**Accord de 1958 – Examen de projets d'amendements
à des Règlements existants, proposés par le GRSP**

Proposition de complément 1 au Règlement n° [135] (Choc latéral contre un poteau)

Communication du Groupe de travail de la sécurité passive*

Paragraphe 1.1, modifier comme suit:

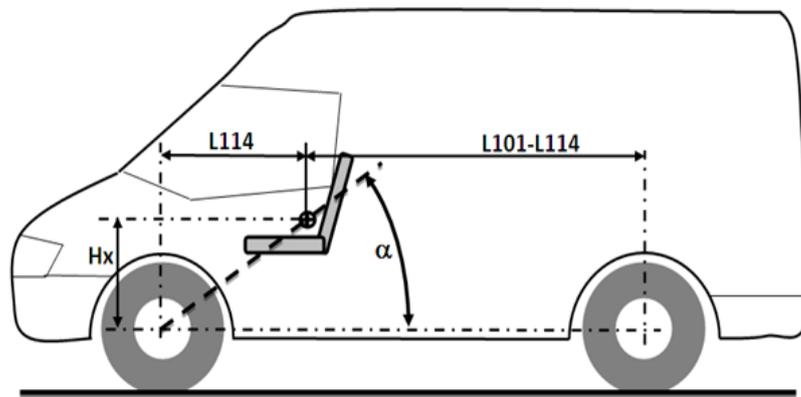
- «1.1 Le présent Règlement s'applique:
- Aux véhicules de la catégorie M_1 dont le poids total en charge ne dépasse pas 3 500 kg; et
 - Aux véhicules de la catégorie N_1 sur lesquels l'angle aigu alpha (α), mesuré entre un plan horizontal passant par le centre de l'essieu avant et un plan transversal angulaire passant par le centre de l'essieu avant et le point R du siège du conducteur, comme indiqué ci-dessous, est inférieur à 22° , ou sur lesquels le rapport entre la distance séparant le point R du conducteur du centre de l'essieu arrière (L101-L114) et le centre de l'essieu avant et le point R du conducteur est inférieur à 1,30².
